Van: @heijmans.nl
Verzonden: maandag 14 juli 2025 14:22
Aan:
Onderwerp: RE: verzoek om aanvullende gegevens bij vergunningaanvraag WL / Broekhuizervorst
Bijlagen: Persleiding Broekhuizenvorst 400.pdf

Op 10 april 2025 hebben wij van u, namens Waterschap Limburg, een aanvraag om een omgevingsvergunning wateractiviteit ontvangen voor het vervangen van een deel van een persleiding bij Broekhuizervorst, in de zoneringen van de primaire waterkering. Specifiek betreft deze aanvraag Werkvak A. Wij hebben uw aanvraag geregistreerd onder zaaknummer 2025-Z6279.

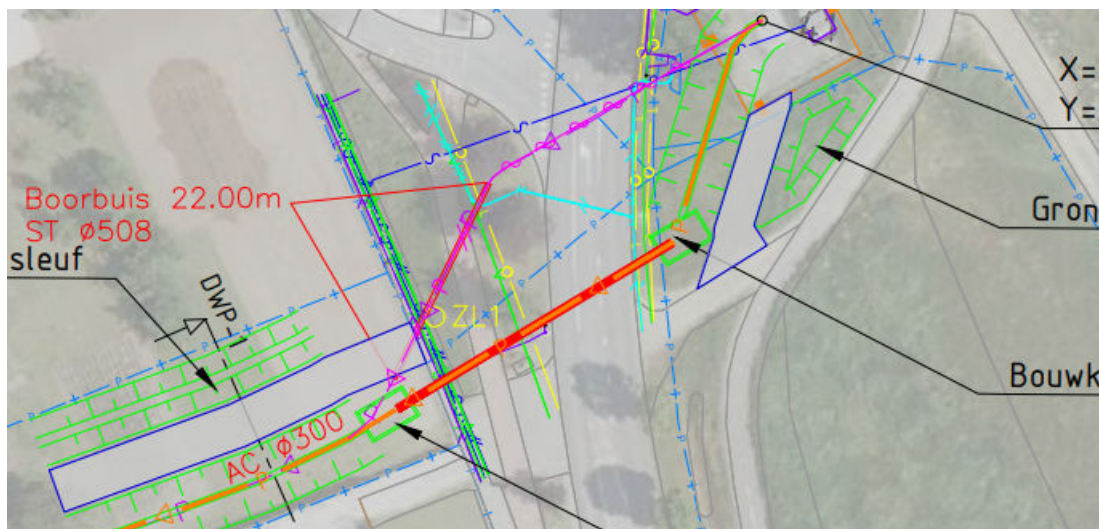
- Op tekening 210-7500-TEK-BPI-003 staat vermeld dat er een grondwateronttrekking gaat plaatsvinden ten behoeve van de aanleg van de leiding onder weg. Omdat er geen bemalingsplan bij de aanvraag is aangeleverd: hoeveel m3 / uur grondwater gaat u onttrekken, en waar gaat u het onttrokken grondwater lozen?
- Op tekening 210-7500-TEK-BPI-003 staan tevens Werkvak B en verder aangegeven in een deeltekening, rechtsonder op de tekening. Graag bevestigen dat deze vergunningaanvraag (met zaaknummer 2025-Z6279) zich beperkt tot alleen Werkvak A (de wegkruising).
- Op tekening 210-7500-TEK-BPI-003 staat in paars (zie hieronder) 'Boorbuis 22.00 m, ST Ø508' aangegeven met een verlenging naar het noordoosten (ook in paars). Wat wordt hiermee bedoeld?

- Klopt het dat de nieuw aan te leggen leiding tussen de twee bouwkuipen wordt aangelegd?
- Wordt de nu aanwezige en te verwijderen asbestcement leiding verwijderd? Zo nee, wat gebeurt met deze leiding?
- Bij de aanvraag heeft u een sterkteberekening gevoegd. Uit deze berekening blijkt echter niet dat de relatieve sterkte van de nieuw aan te leggen leiding in de veiligheidszone 20% groter is dan de omliggende, aangesloten leidingen. Graag aantonen of de nieuw te leggen leiding inderdaad 20% sterker is dan de omliggende leidingen.
